（仮称）神 楽 山 風 力 発 電 事 業 環 境 影 響 評 価 準 備 書

補 足 説 明 資 料

令和 2 年 4 月

J R 東日本エネルギー開発株式会社

図 5(3)
排水方向

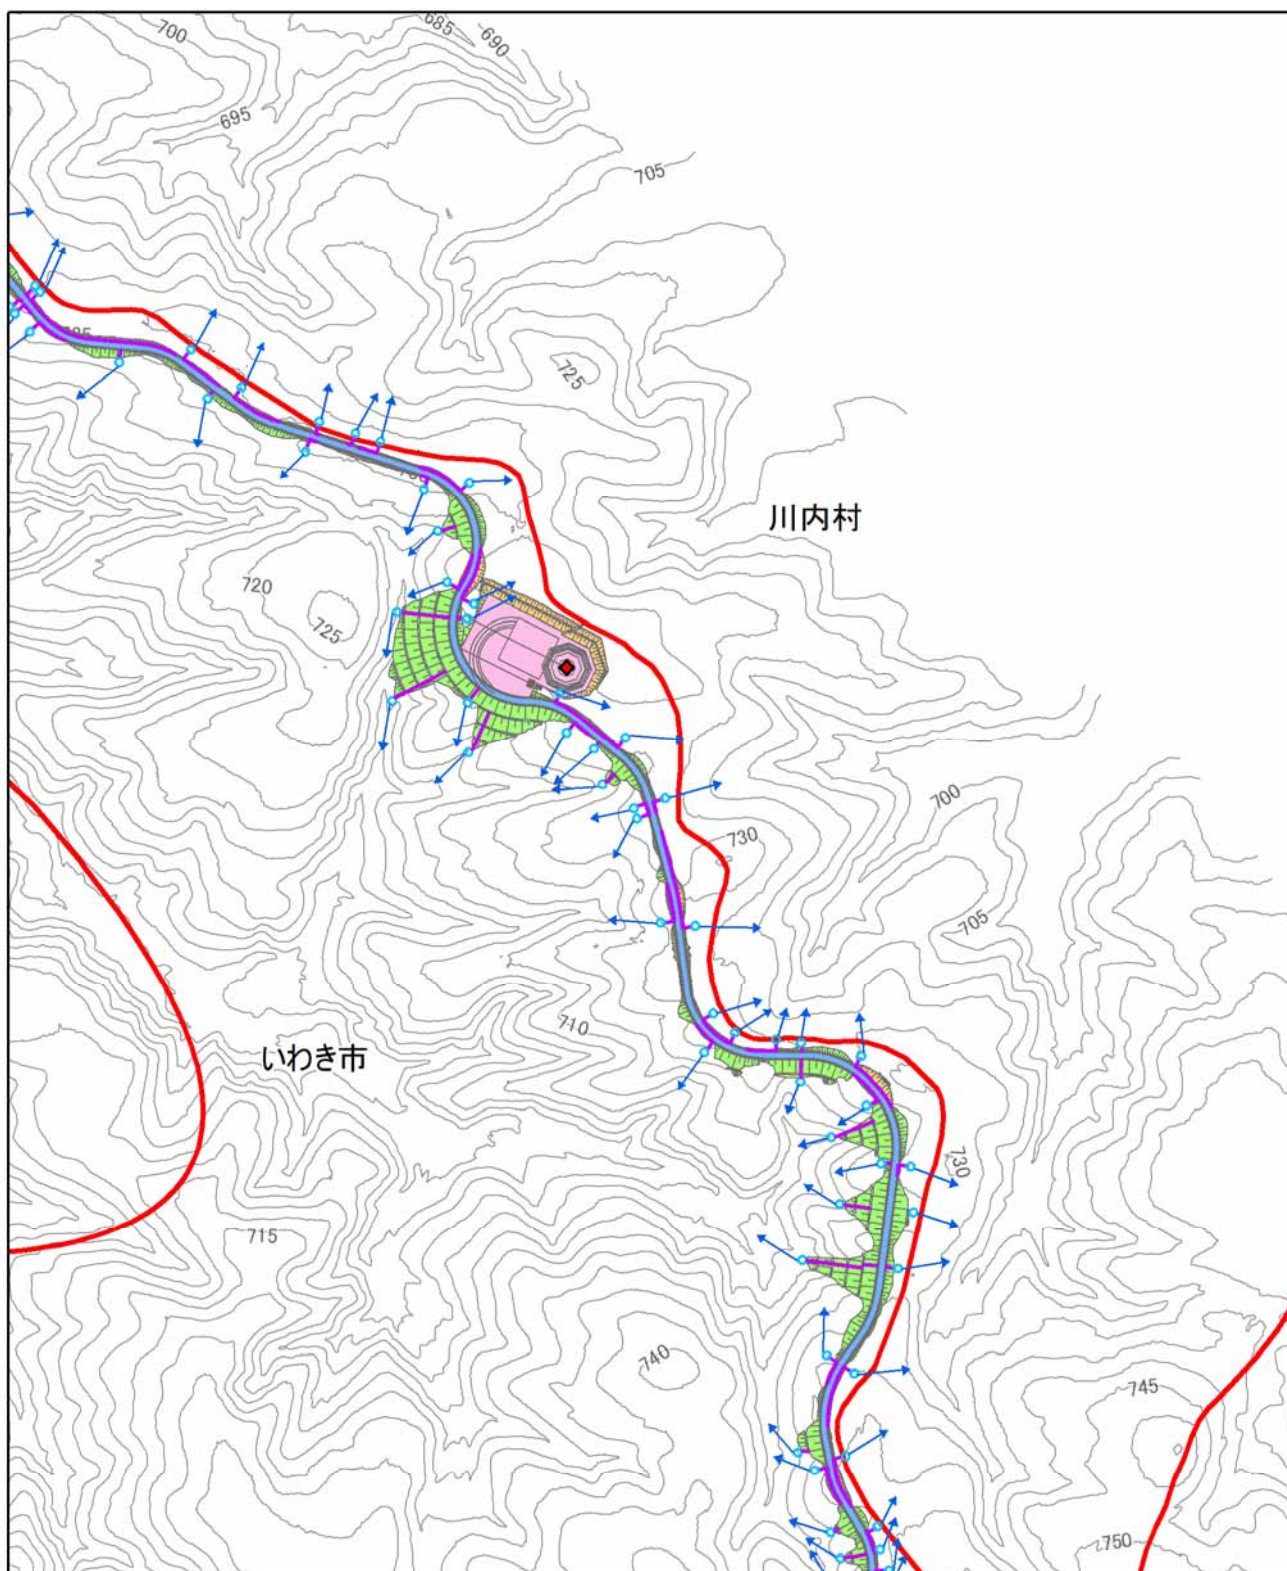
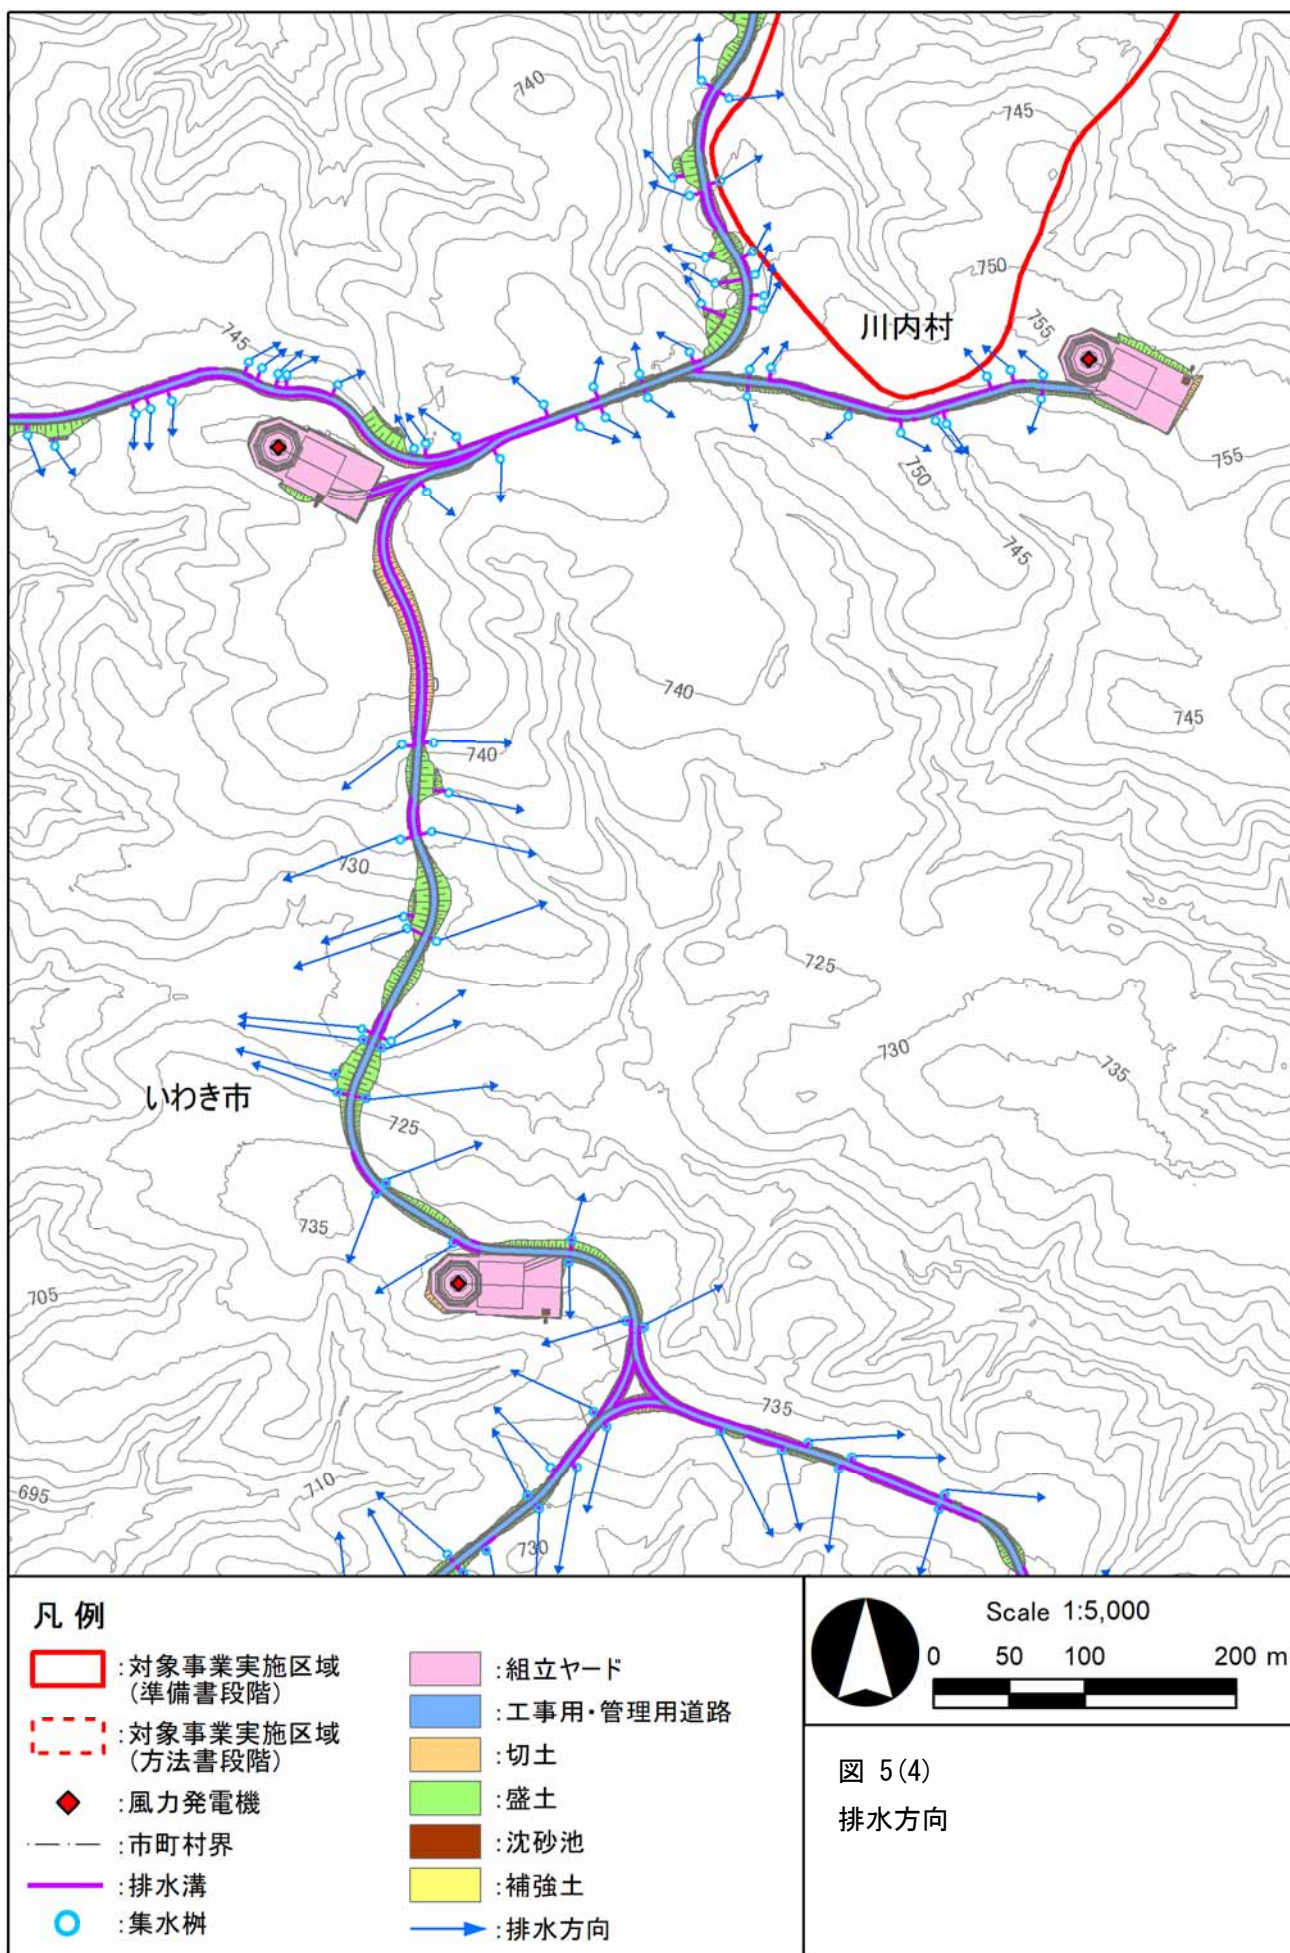
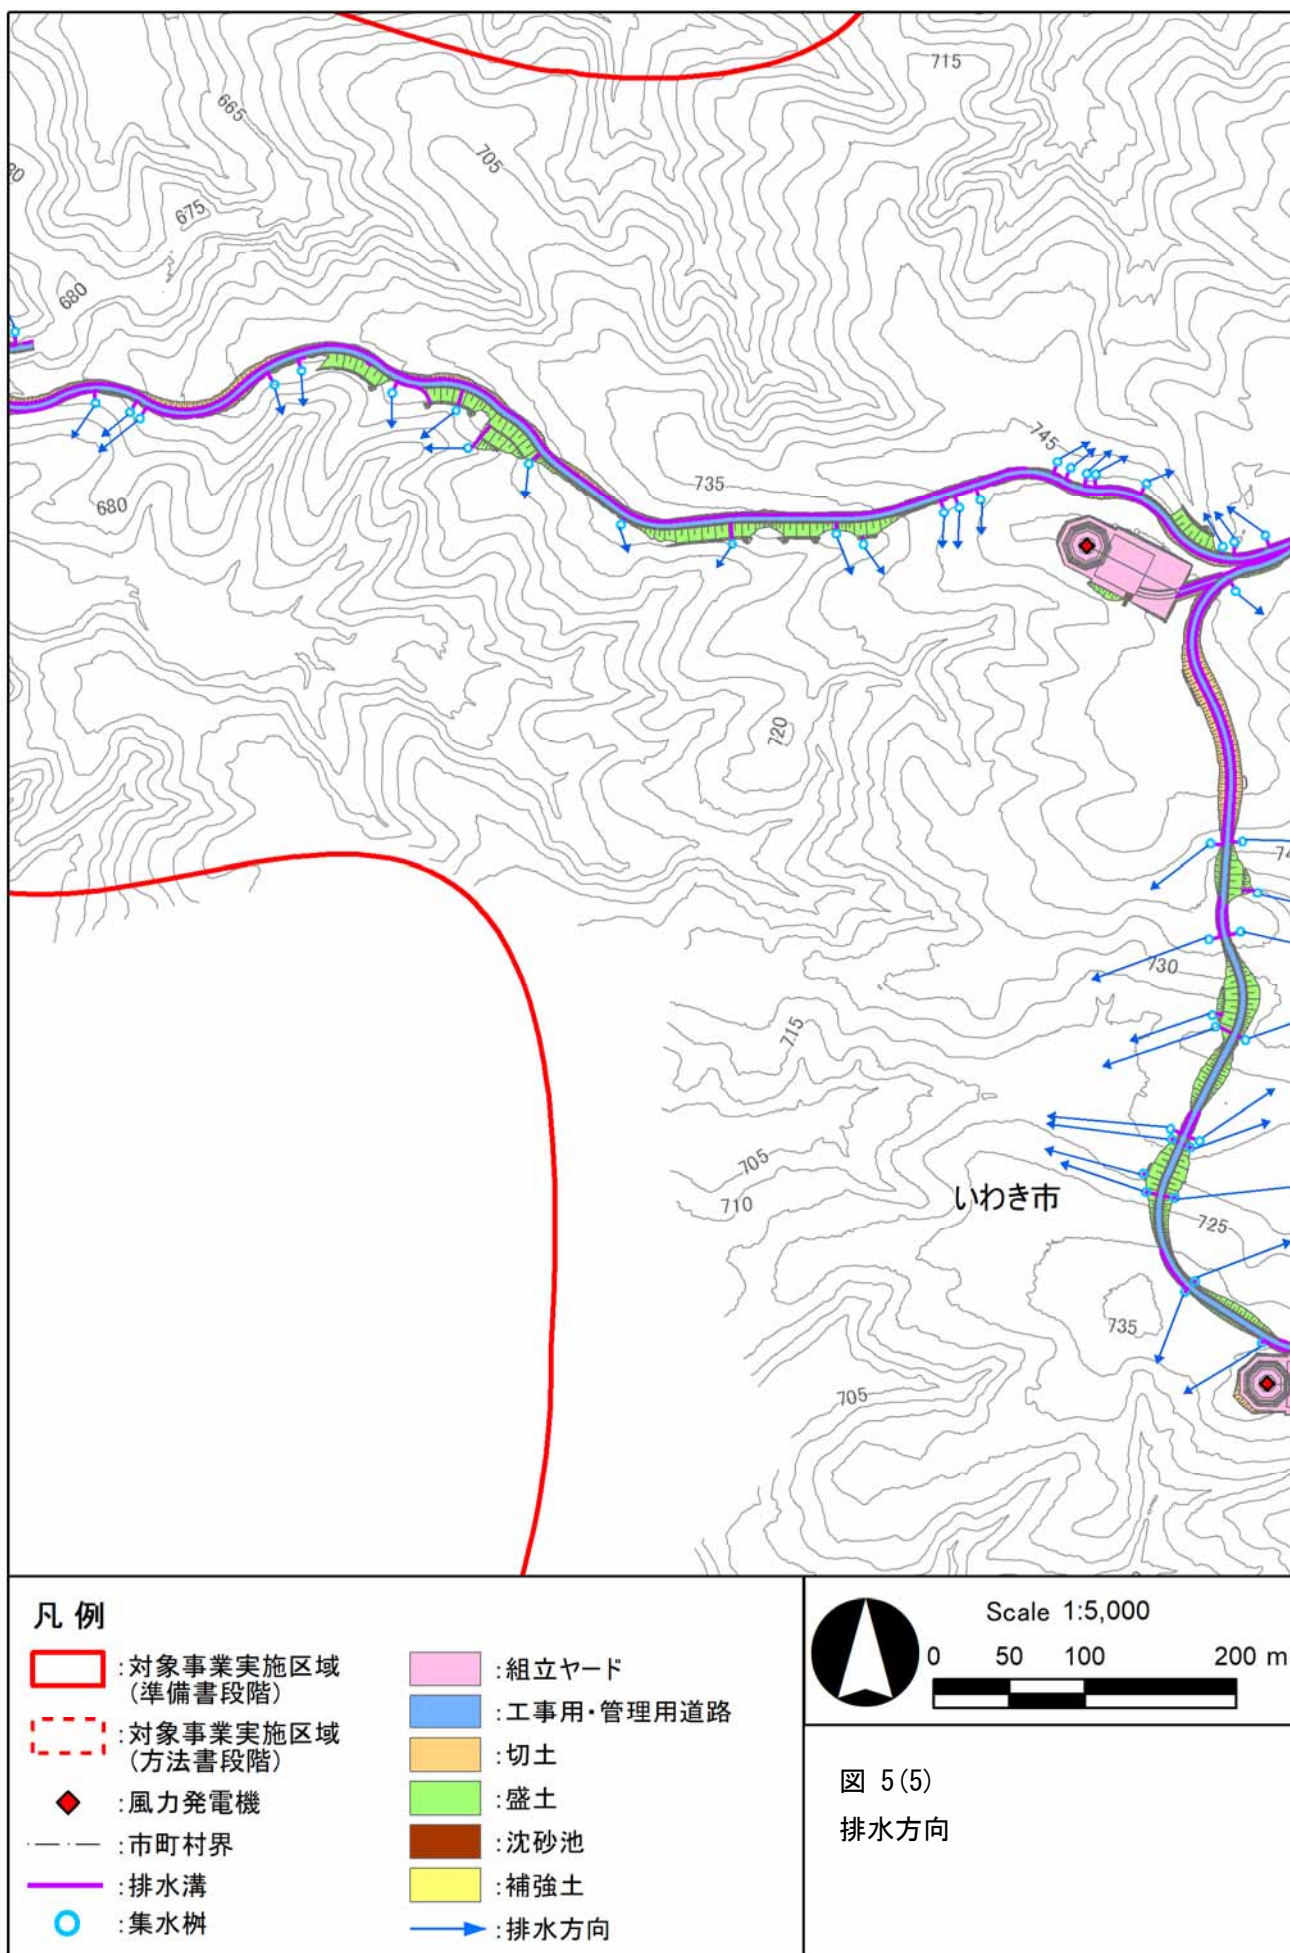
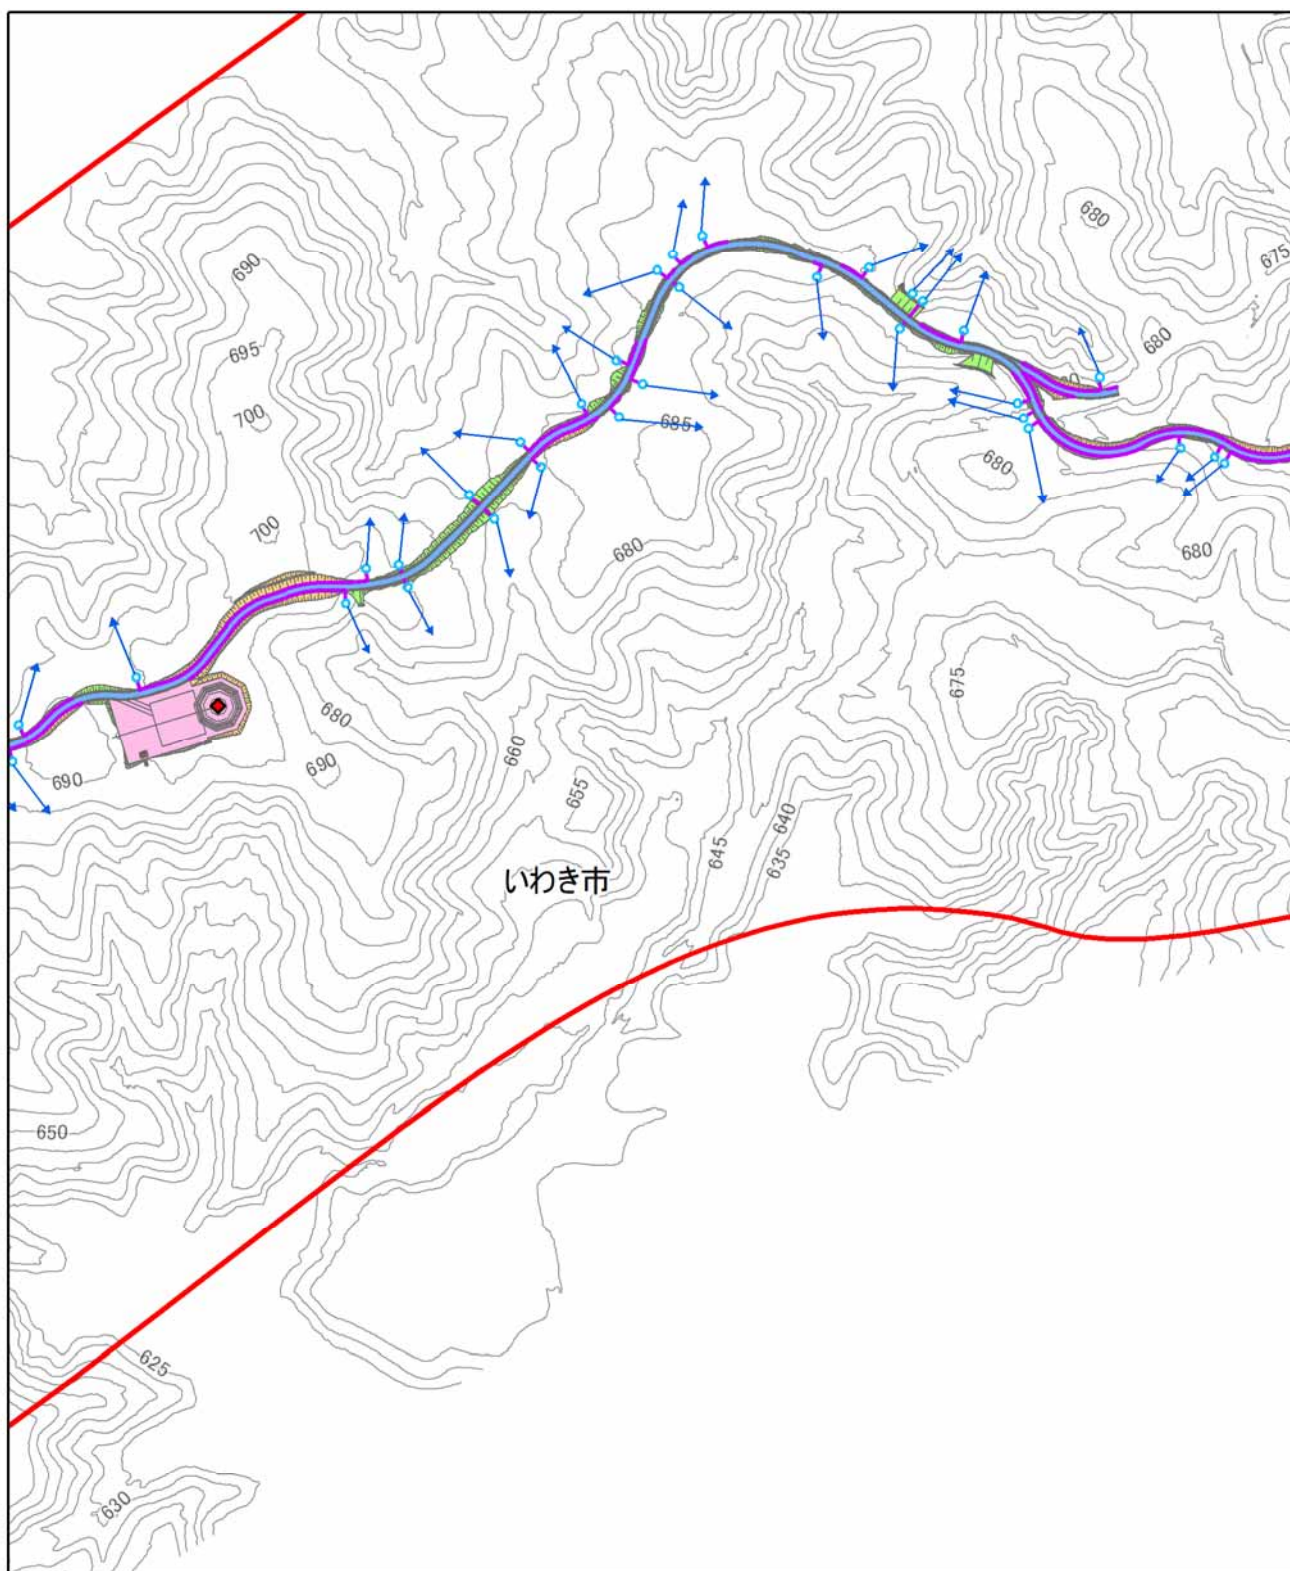
工事中の排水について、工事・管理用道路に伴う土地改変工事における排水対策を説明ください。側溝を設置する場合には、その排水先を明記してください。

また、これらの内容は評価書に明記してください。

土地改変工事における排水対策として沈砂池及び土砂流出防止柵のほか、工事・管理用道路及び法面に側溝、集水柵を設置する計画です。設置する側溝の排水先は図 5 に示すとおりであり、評価書に記載します。
